**(TO-E-1298) INTERVENTI SUL T. CHISOLA PER LA  
MITIGAZIONE DEL RISCHIO IN CORRISPONDENZA  
DELL'ABITATO DI MONCALIERI (TO)  
INT.A: LINEA ARGINALE DI TETTI ROLLE – LOTTO 1  
CUP: B25B19000090004**

**PROGETTO DEFINITIVO/ESECUTIVO**

## **R01 – RELAZIONE GENERALE**

REV.	DATA	DESCRIZIONE MODIFICA	REDATTO	CONTR.	APPR.
01	SETT.2023	REVISIONE A SEGUITO DI VERIFICA DI OTTEMPERANZA E CONFERENZA DEI SERVIZI

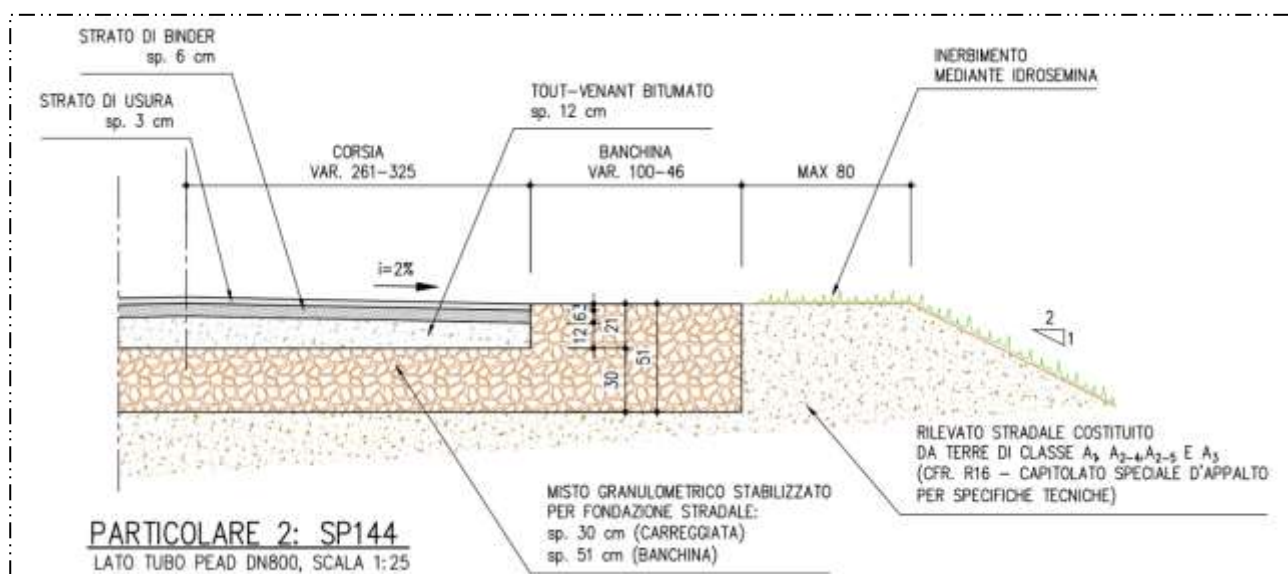
*Osservazione 1: "si segnala che nel progetto definitivo/esecutivo in oggetto si prevede la realizzazione della fondazione stradale pari a 20 cm (e non 30 cm come indicato nella nota della Città Metropolitana di Torino - con Prot. n. 85191 del 21.06.2023)"*

L'osservazione è stata recepita, come può verificarsi dall'esame della Tavola grafica n.8 e dal Computo metrico estimativo di progetto.

- Fondazione stradale in materiale anidro dello spessore di 30 cm;
- Base stradale in tout venant bitumato dello spessore di 12 cm;
- Strato di binder dello spessore di 6 cm;
- Tappetino d'usura dello spessore di 3 cm.
